Controlebezoek - Periodiek [Hfst 6.5]

Niet conform

Verslagnummer:
33/21082026/62426/73922/1

Inspectie adres: Houtvoortstraat 43, 9170 Sint-Gillis-Waas (België)

Eendraadschema en situatieplan

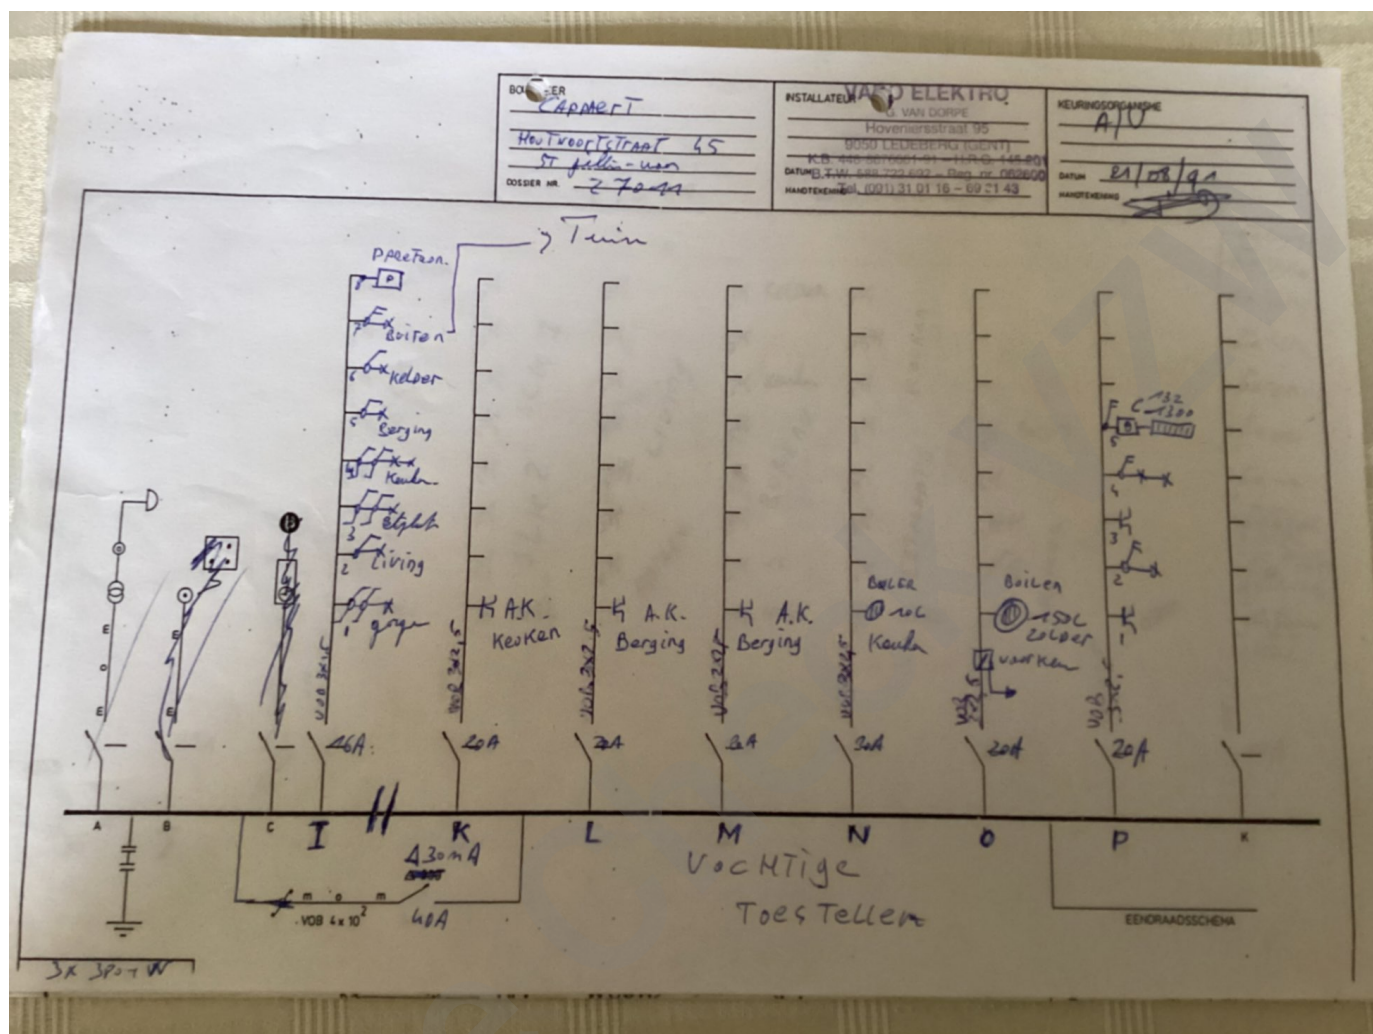
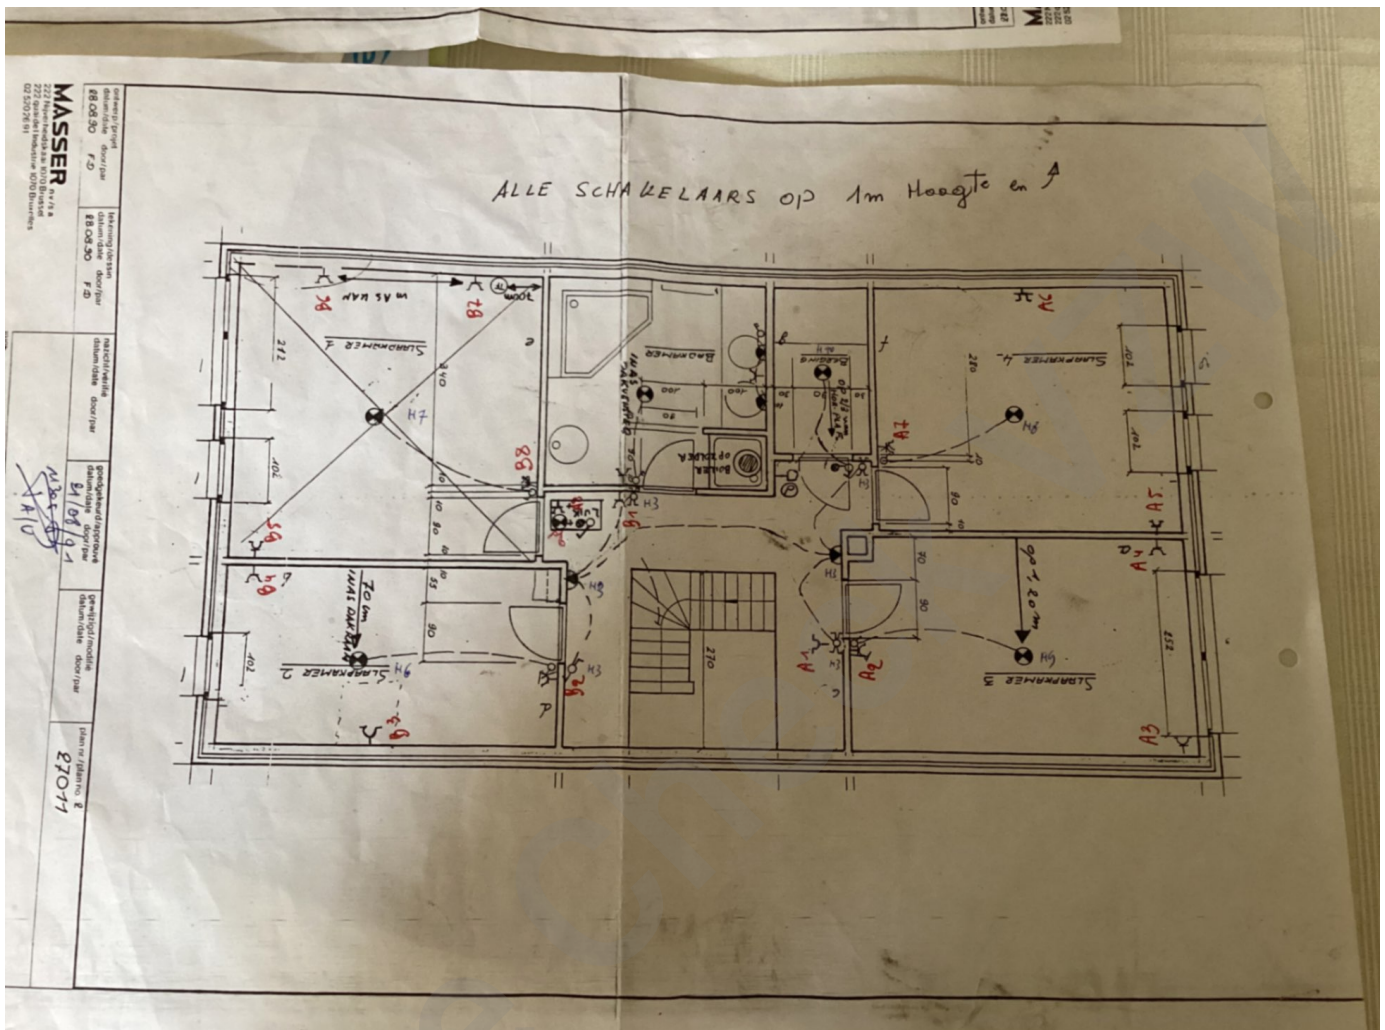
- De controle van een/meerdere foutlussen is niet afdoende, - oAfd 6.5.7.2.b.4.d; oAfd 6.4.6.4.b.4
- Extra opmerking: O.a tuinhuis
- Het ééndraadsschema en/of het situatieplan werden niet opgesteld met de correcte symbolen en notities. - Afd 2.13.; Afd 3.1.2

- Er is geen overeenstemming tussen de markering op het verdeelbord en het eendraadschema en situatieplan. - Afd 3.1.3
- Het eendraadschema en situatieplan komen niet overeen met de werkelijkheid. - Afd.3.1.2
